**Znalecký posudek  
o stavu stropní konstrukce tkalcovny závodu [REDACTED]  
[REDACTED]**

**Čj. Z 146/280/88**

## ZNALECKÝ POSUDEK

**o stavu stropní konstrukce tkalcovny závodu** [REDAKCE]

Obr. 1 Pohled na obnaženou část stropu v prvním místě

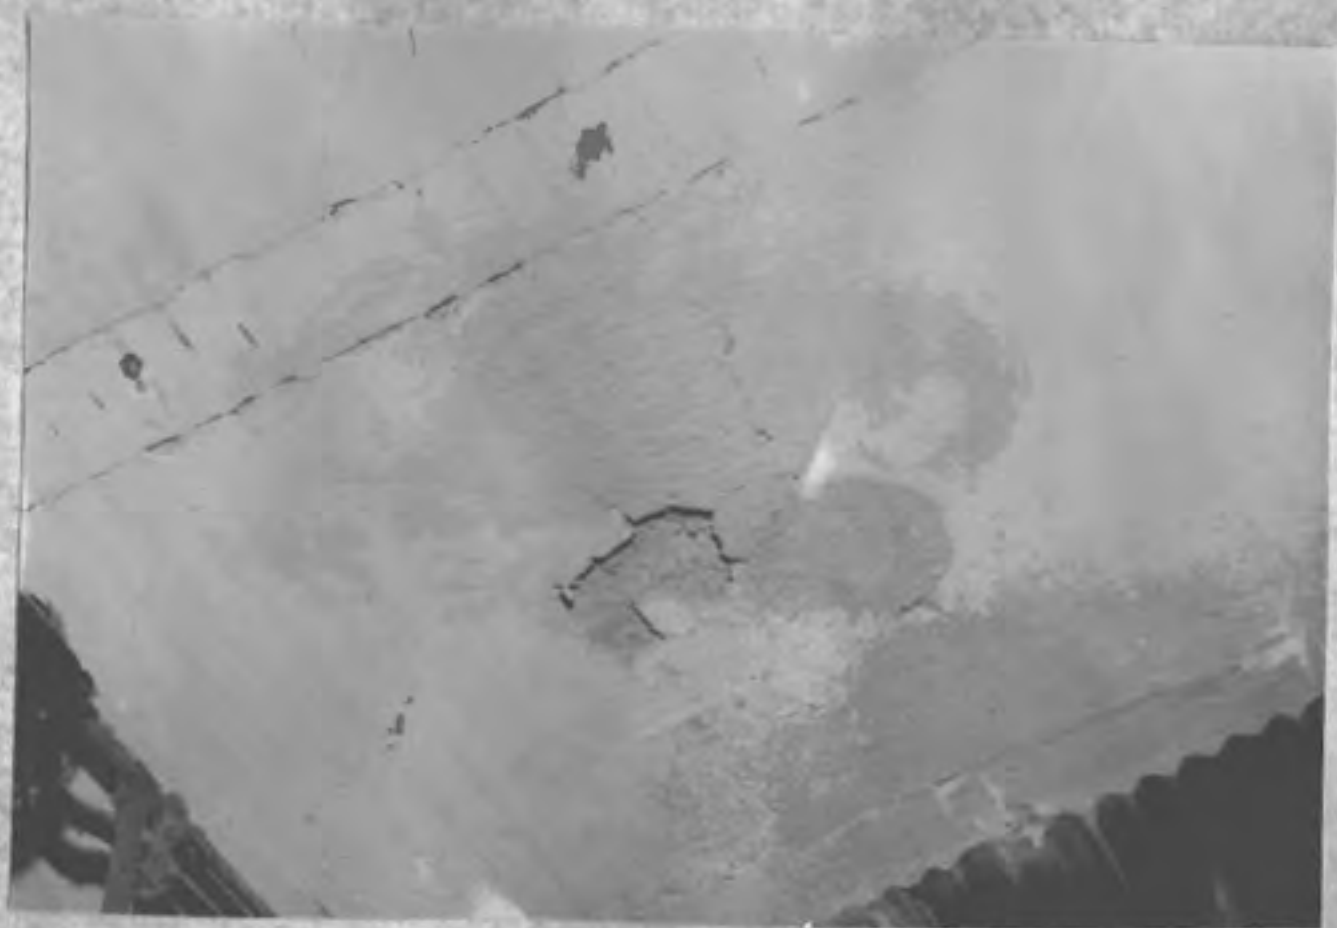
První místo se nachází ve třetím traktu od ulice ve třetím poli /od vrátnice/, tedy v oblasti, kde dříve byly pozorovány nejrozsáhlejší poruchy. Beton je zřetelně oddělen sparou od ocelových nosníků, jsou v něm viditelné i příčné trhliny a místa s opadávající omítkou. Zdá se, že postupné uvolňování betonu mezi traverzami pomalu pokračuje; objektivně nelze tuto skutečnost prokázat, neboť dokumentace z minulé prohlídky nebyla zachována. /Obr. 1 a 2/.

Obr. 3 Pohled na obnaženou část stropu na druhém místě

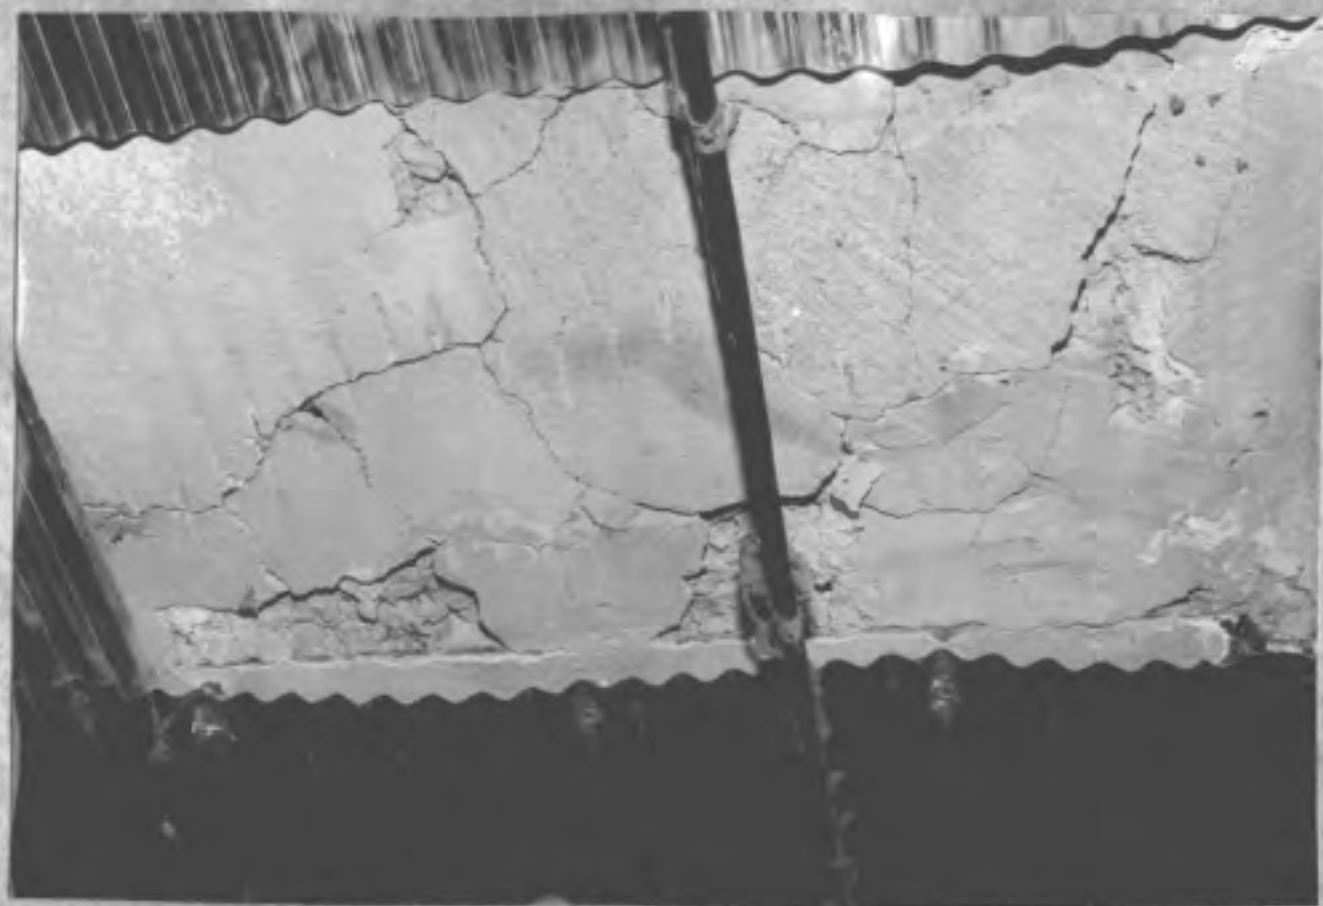
Druhé místo se nachází opět ve třetím traktu od ulice v 10. poli. Jsou viditelné opět podélné /u nosníků/ i příčné a nepravidelné trhliny a kromě toho oblasti úplně promáčené oleji /nově, po osazení plechů/. Stav v tomto místě je zřetelně horší než při předchozí prohlídce /obr. 3, 4, 5/.
